Stadt Schwalbach am Taunus

2. Änderung und Erweiterung des Bebauungsplanes Nr. 43 für das Gebiet „Östlich der Berliner Straße zwischen Taunusstraße, Friedrich-Stoltze-Straße und Wiesenweg“ für den Teilbereich des Bauhofes

**Unterlagen zur erneuten Beteiligung der
Öffentlichkeit nach § 4a (3) BauGB i. V. m. § 3 (2)
BauGB**

- Vorliegende umweltbezogene Stellungnahmen -

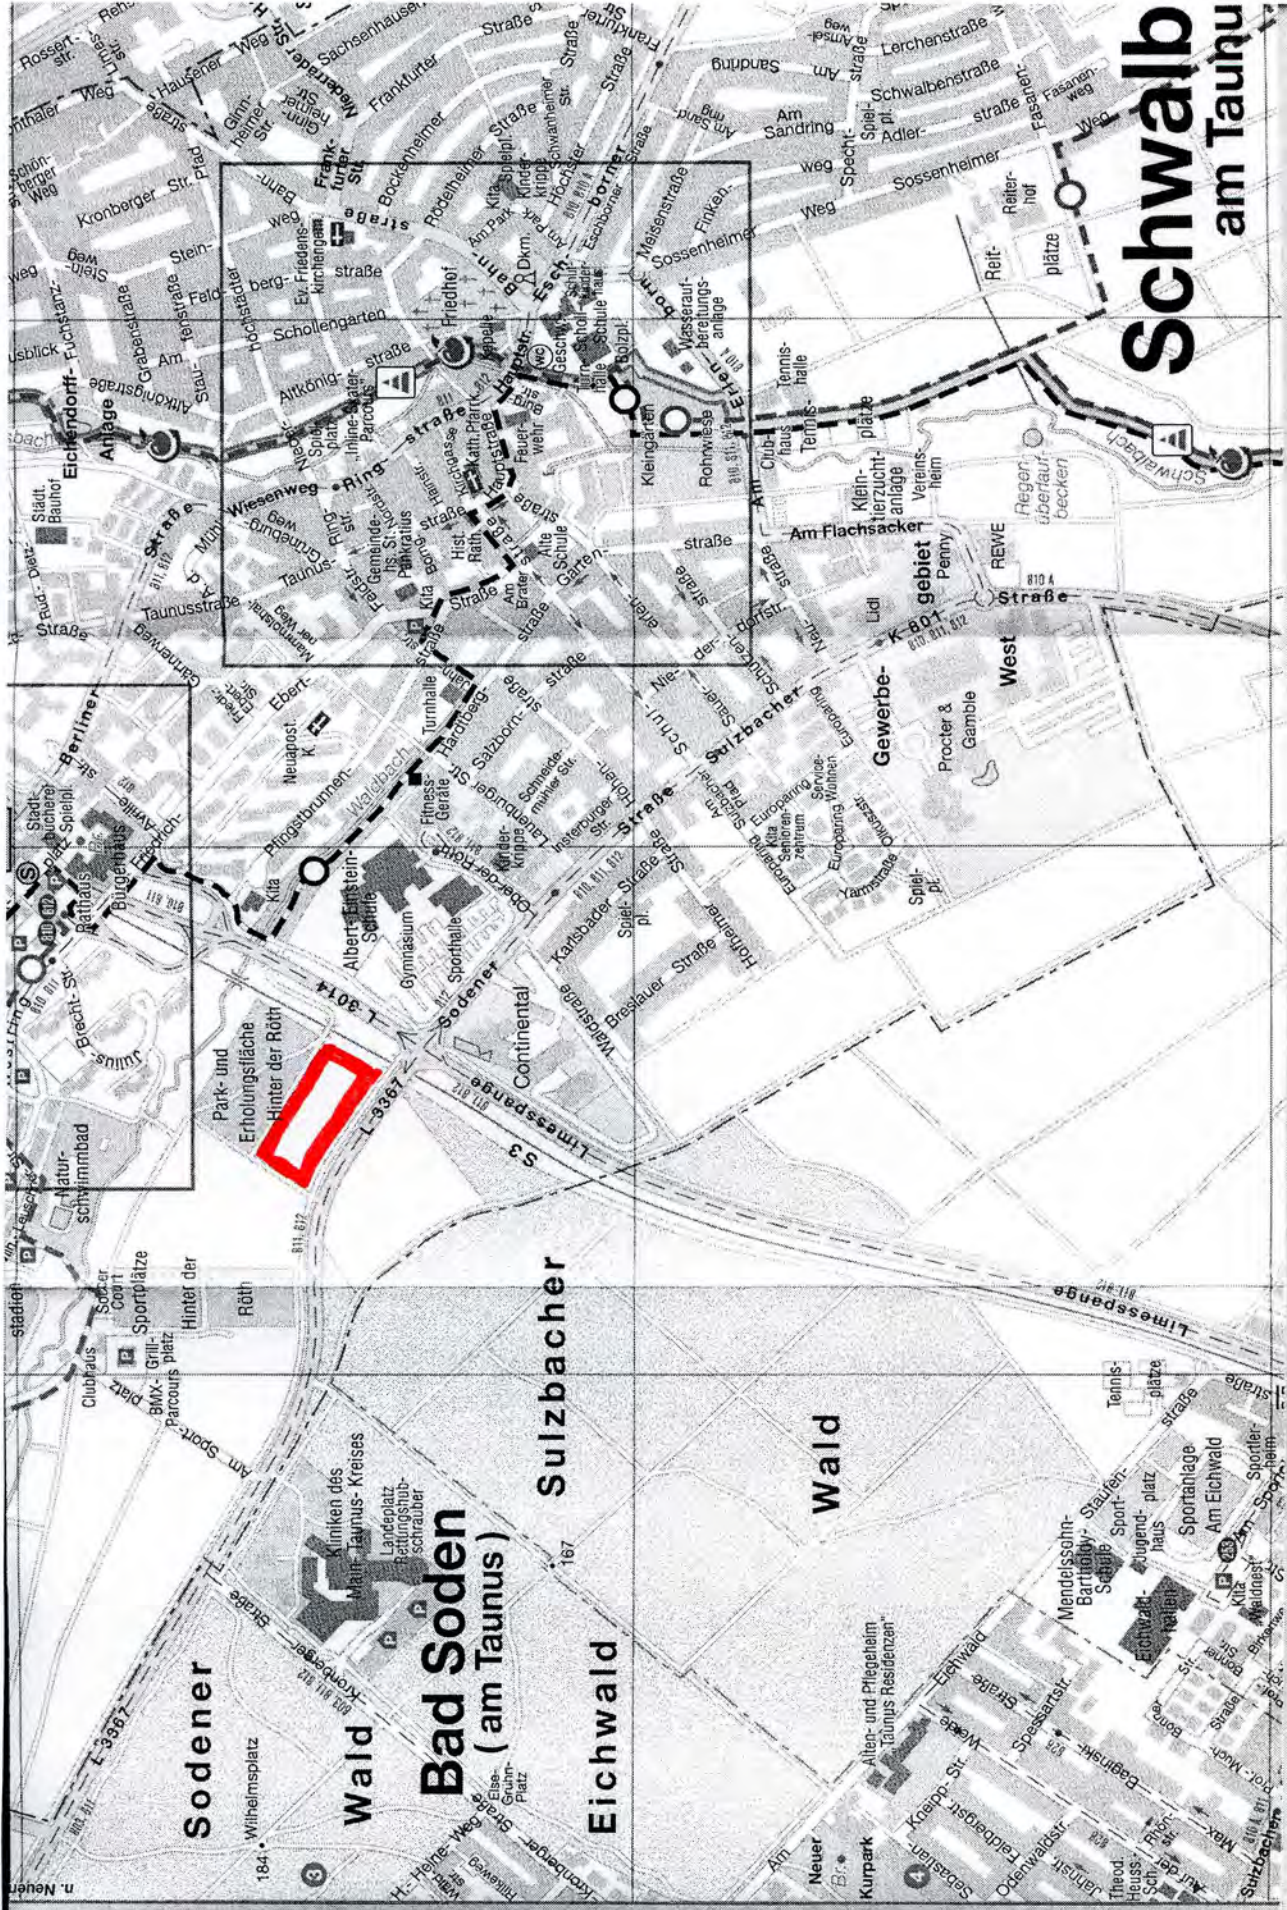
Als alternativen Feuerwehrstandort außerhalb der Wohnbebauung schlage ich die im anl. Plan markierte Fläche vor. Sie ist hinreichend groß. Die Einsatzausfahrt kann mit einer Ampellösung erreicht werden.

Ich bitte um Prüfung meines Vorschlages.
